伊方発電所原子炉施設保安規定変更認可申請書
審査資料

伊方発電所原子炉施設保安規定の変更について

1. 伊方発電所 3 号炉安全保護系ロジック盤取替に伴う変更
伊方発電所 3 号炉の安全保護系ロジック盤の取替を実施することに伴い、関連する保安規定条文の変更を行う。
（変更する条文）
 - ・第 33 条（計測および制御設備）

原子炉保護系論理回路の機能確認時
の運用について

a. 原子炉停止系

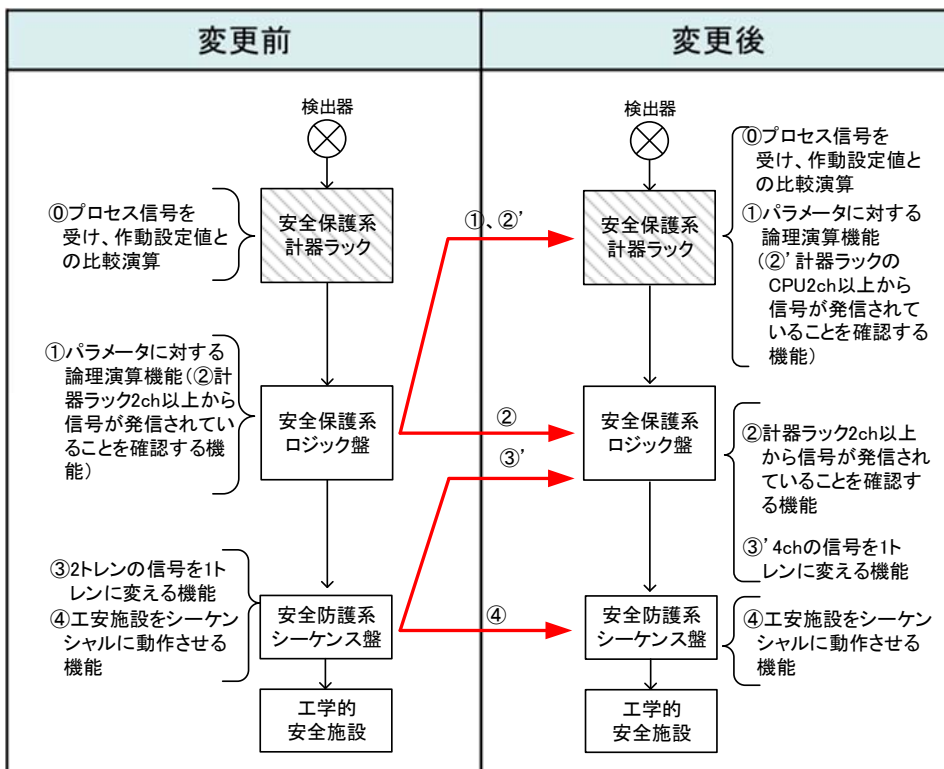
- ✓ ロジック盤が担っているパラメータに対する論理演算機能について、既設のデジタル制御装置である安全保護系計器ラックのソフトウェアにて実現する。
- ✓ 安全保護系計器ラックの故障が生じた場合においても安全保護系の機能を確保するためにロジック盤を設ける。

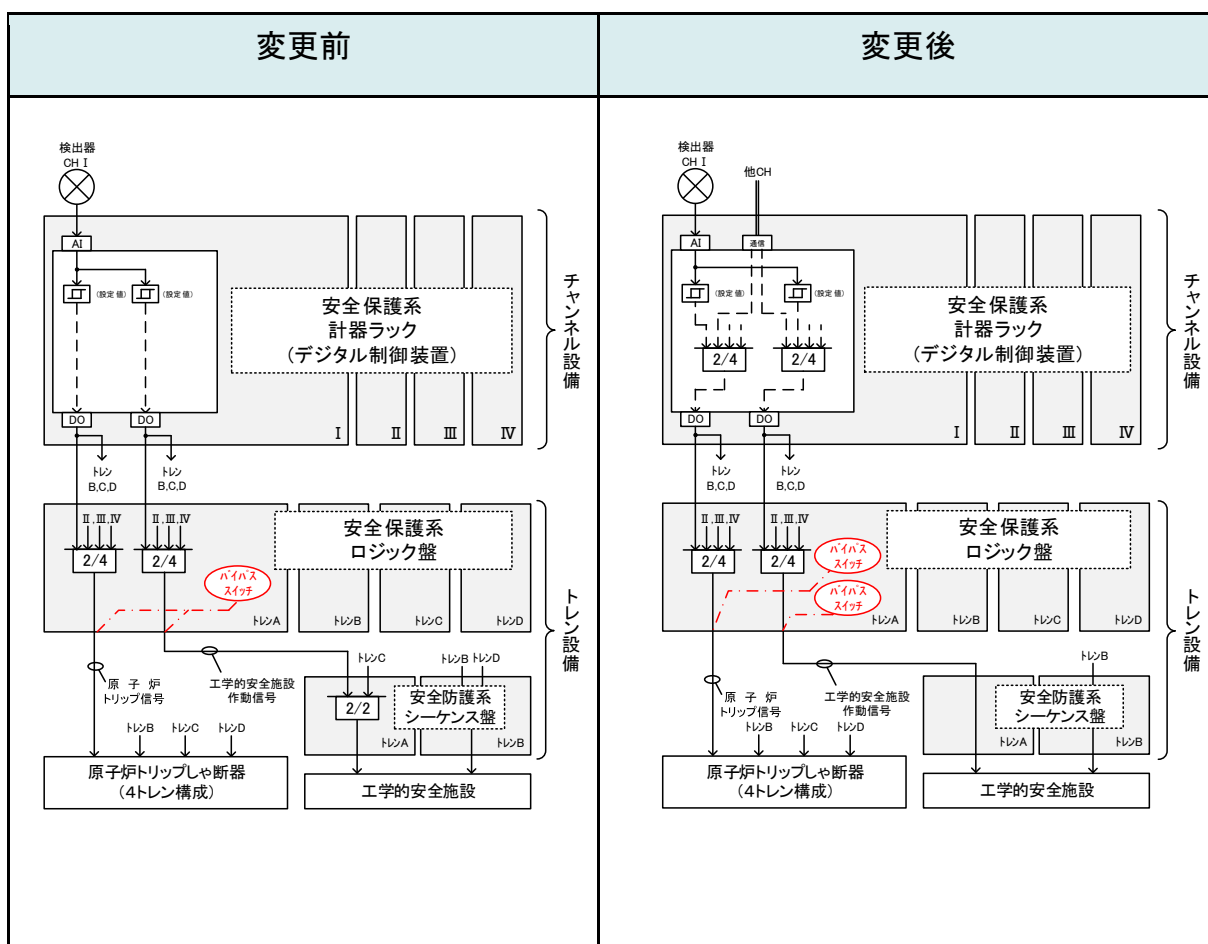
ロジック盤には、原子炉保護系論理回路の機能確認時に原子炉トリップ信号(テスト信号)の発信によって原子炉トリップしゃ断器が実動作することを防ぐため、原子炉トリップしゃ断器への原子炉トリップ信号を除外とするバイパススイッチを設置している。

ロジック盤取替前は、原子炉トリップ信号と工学的安全施設作動信号のバイパス回路が共通であったため、原子炉トリップ信号に加えて、工学的安全施設作動信号も一括でバイパスされる設備構成となっていた。

ロジック盤取替後は、原子炉トリップ信号と工学的安全施設作動信号それぞれにバイパス回路を個別に設けることで、原子炉トリップ信号と工学的安全施設作動信号の各出力信号を個別にバイパスできる設備構成とする。

現状 (取替前) の回路構成図

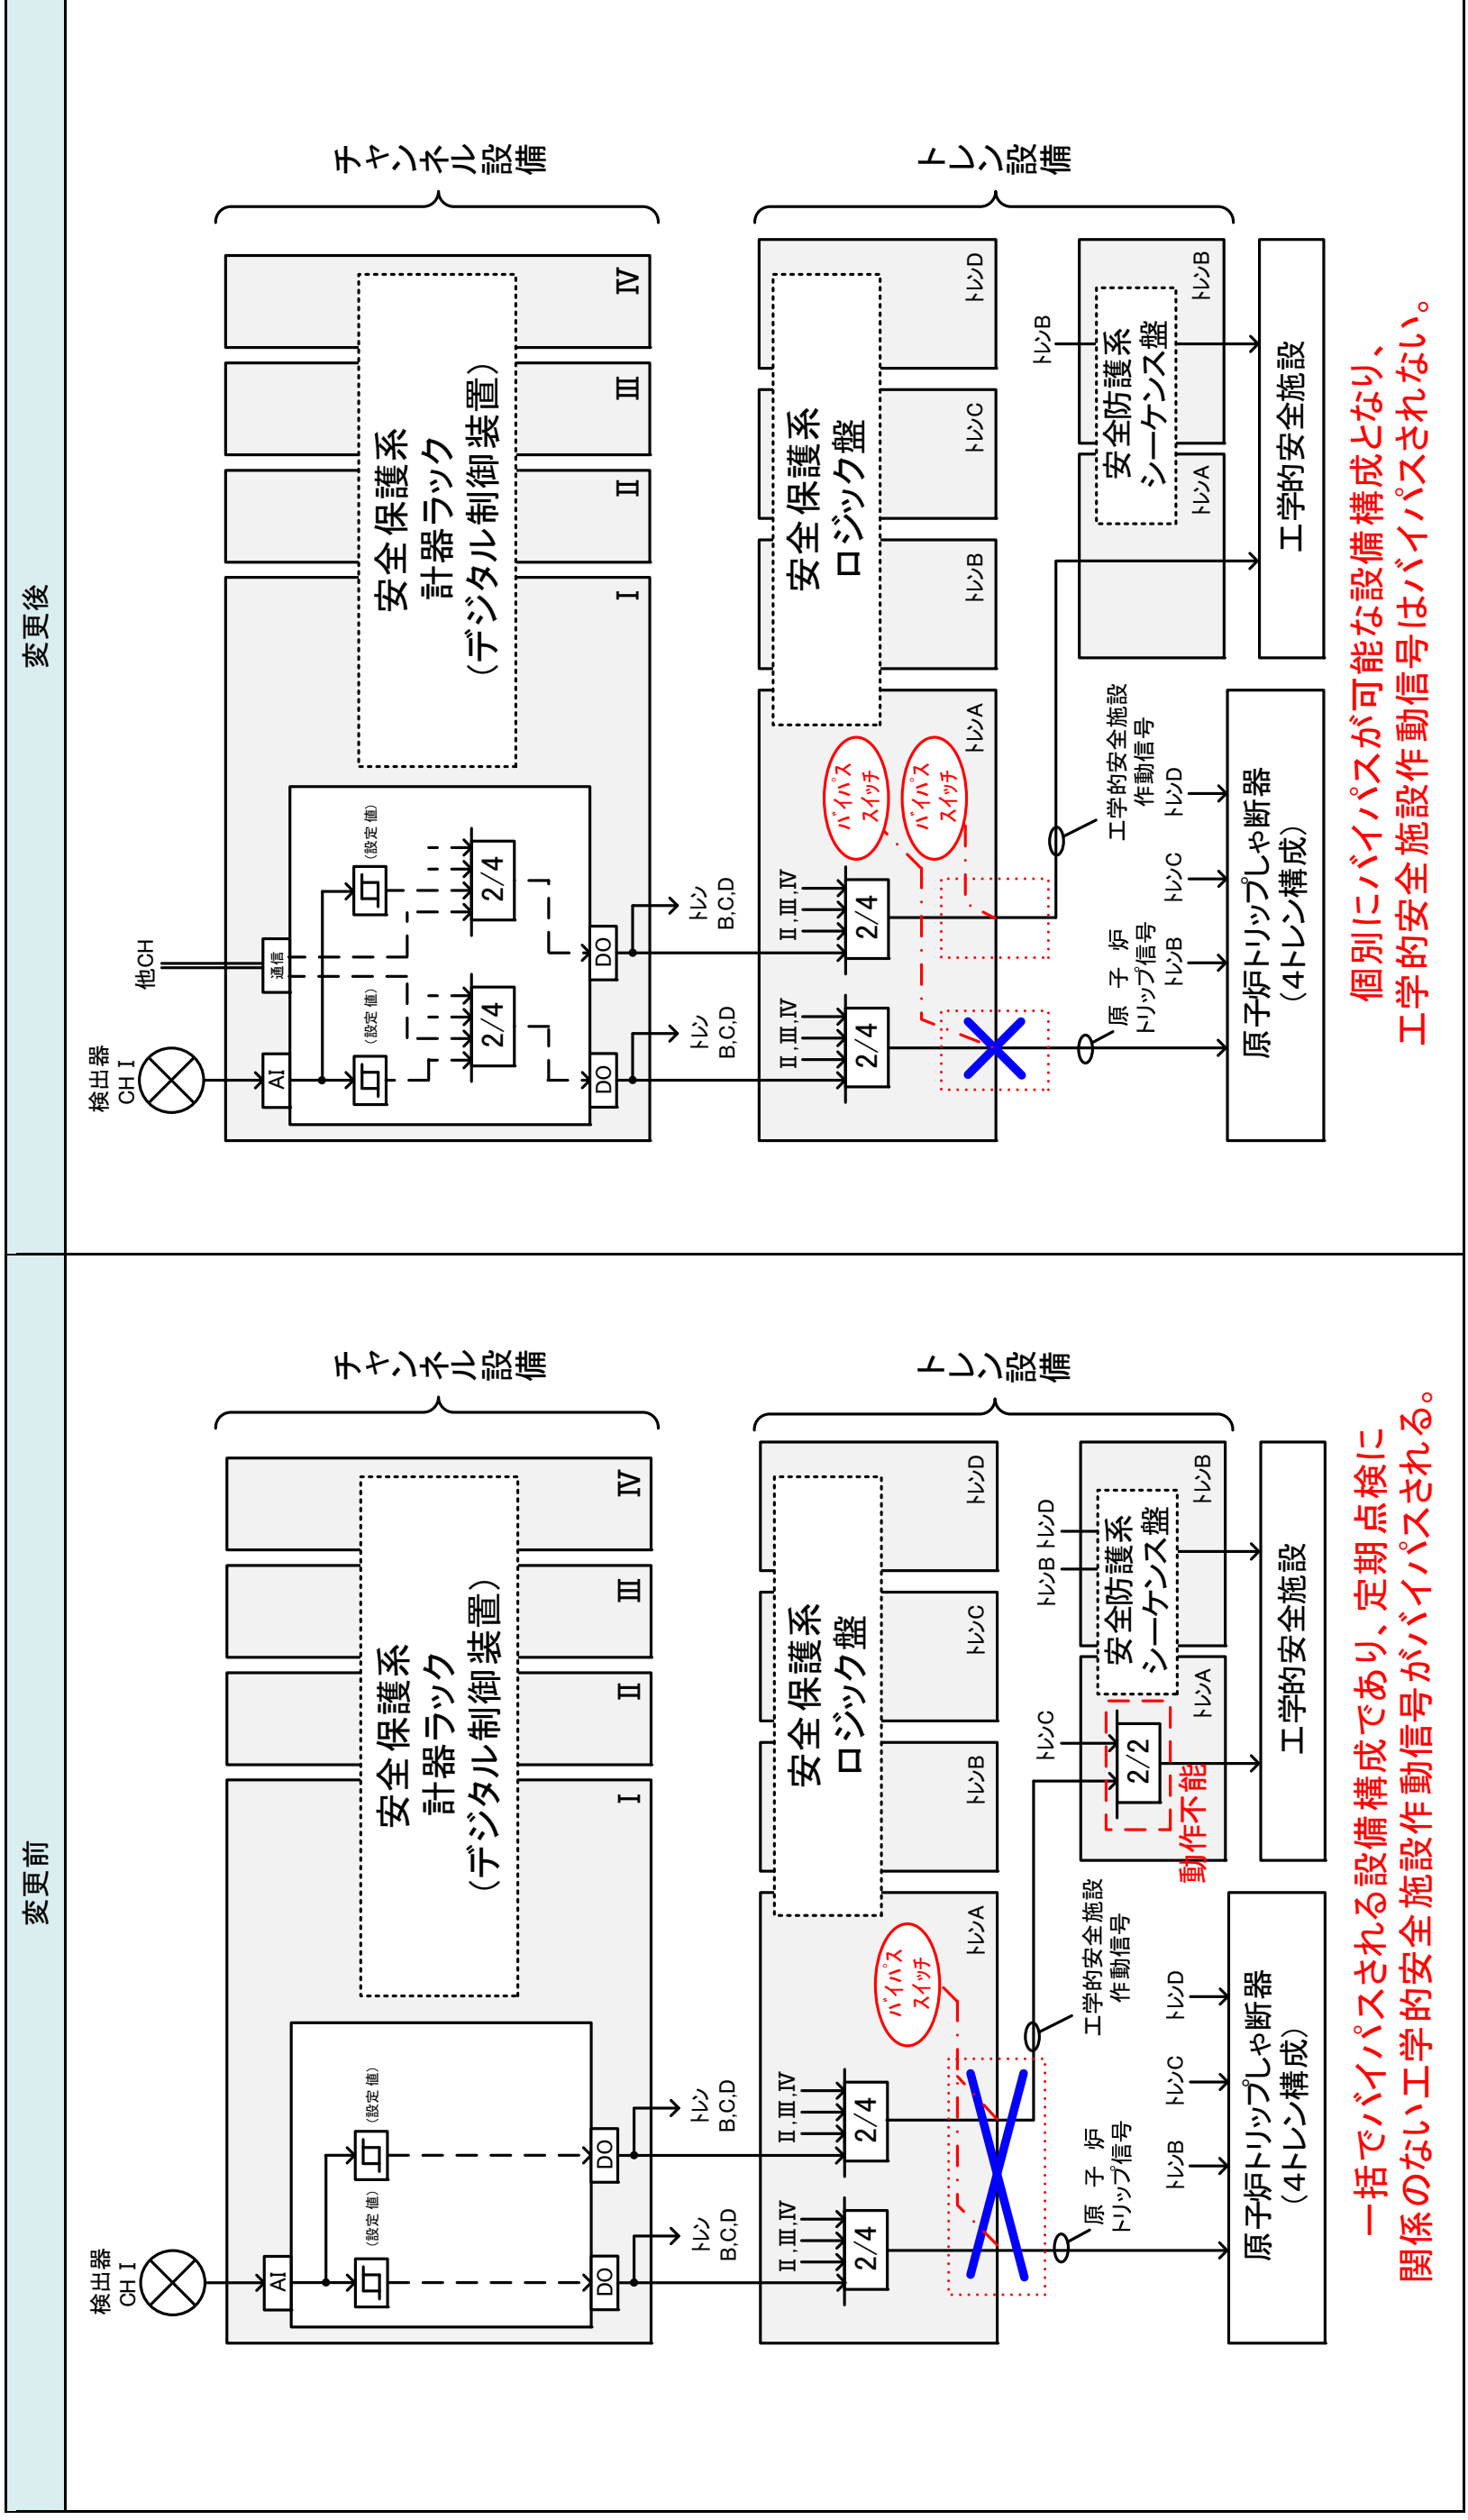
- ✓ 定期点検時において、ロジック盤取替前は原子炉トリップ信号に加え、工学的安全施設作動信号も一括でバイパスされるため、工学的安全施設等作動計装の2系統のうち1系統が動作不能となることから、残り1系統が動作可能であることを条件に、2時間に限り定期点検のための1系統動作不能が許容されていた。
- ✓ ロジック盤取替後は原子炉トリップ信号と工学的安全施設作動信号の各出力信号を個別にバイパスでき、工学的安全施設作動信号の論理回路がバイパスされなため、定期点検時においても工学的安全施設等作動計装の2系統が動作できる状態を維持できる。

第33条(計測および制御設備)第3項の表33-3工学的安全施設等作動計装について、「原子炉保護系論理回路の機能確認時においては、残り1系統が動作可能であることを条件に、2時間に限り、1系統をバイパスすることができる。この場合、バイパスした系統を動作不能とはみなさない。」の注釈を削除する。
